rif.: **procedimento di Valutazione di Impatto Ambientale del progetto di installazione di una Nuova Unità a gas Centrale Termoelettrica "Leri Cavour" di Trino. Proponente Enel Produzione S.p.A**

oggetto: **osservazioni**

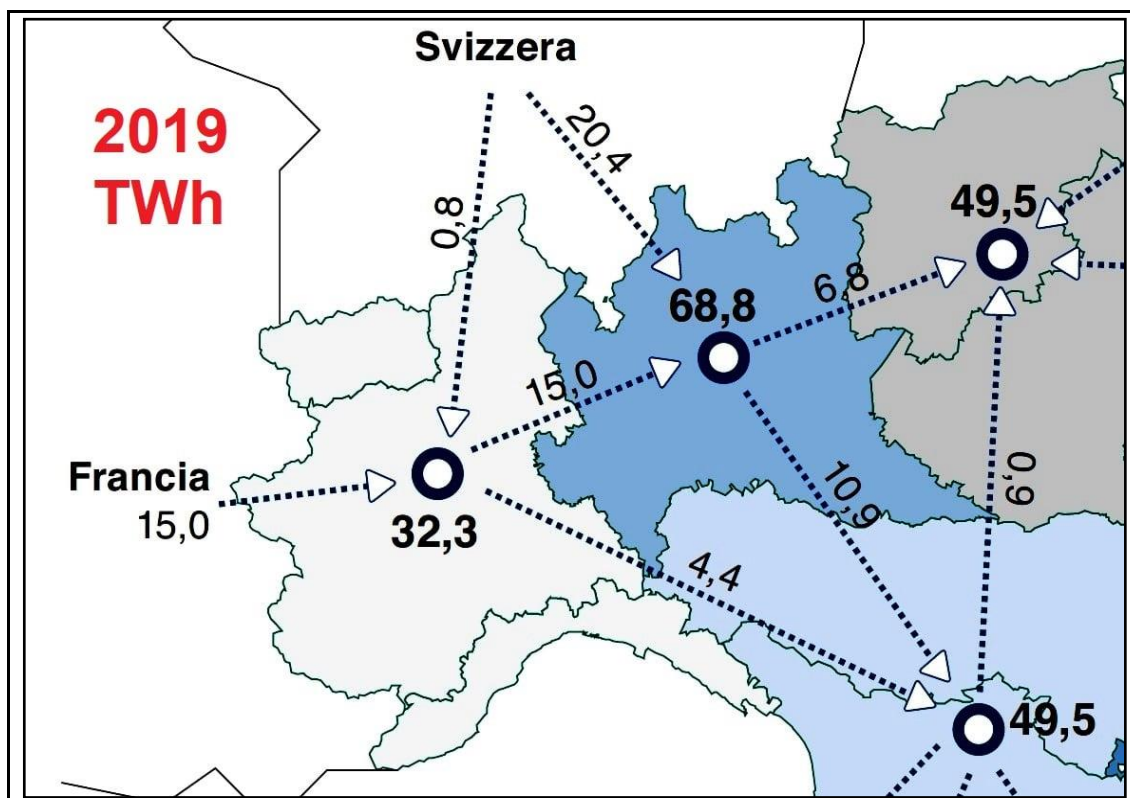
2) Il Piemonte produce già più energia elettrica di quanta ne consuma

Come mostra la figura seguente, nel territorio della regione Piemonte non serve oggi produrre nuova energia elettrica.

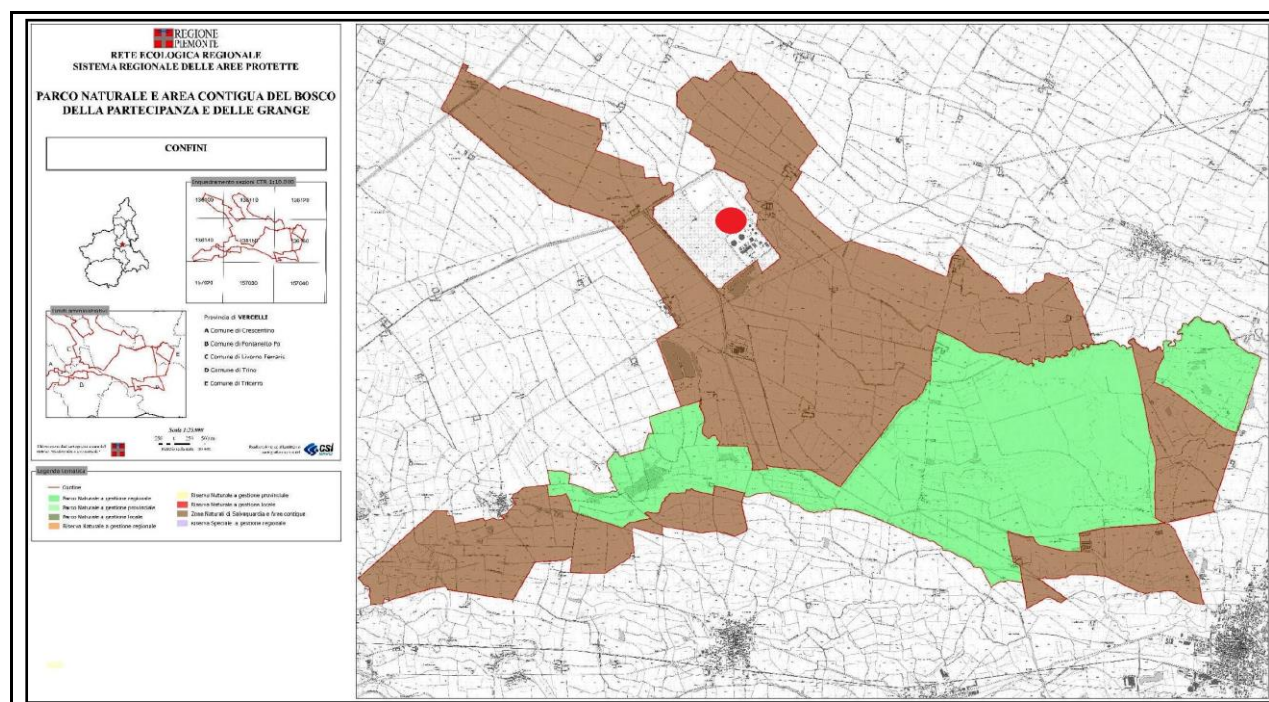
Non è possibile per gli scriventi verificare l'attendibilità delle simulazioni effettuate dal Proponente sulle ricadute egli inquinanti emessi nelle aree circostanti in sito della futura centrale.

In merito si chiede una rigorosa verifica, segnalando che l'area della pianura vercellese è caratterizzata da un'elevata percentuale di calme di vento e di inversione termica stagionale che comporterà verosimilmente una difficoltà nella dispersione degli inquinanti emessi nei fumi, soprattutto se i fumi stessi saranno emessi a bassa temperatura (80°C) nella fase 2.
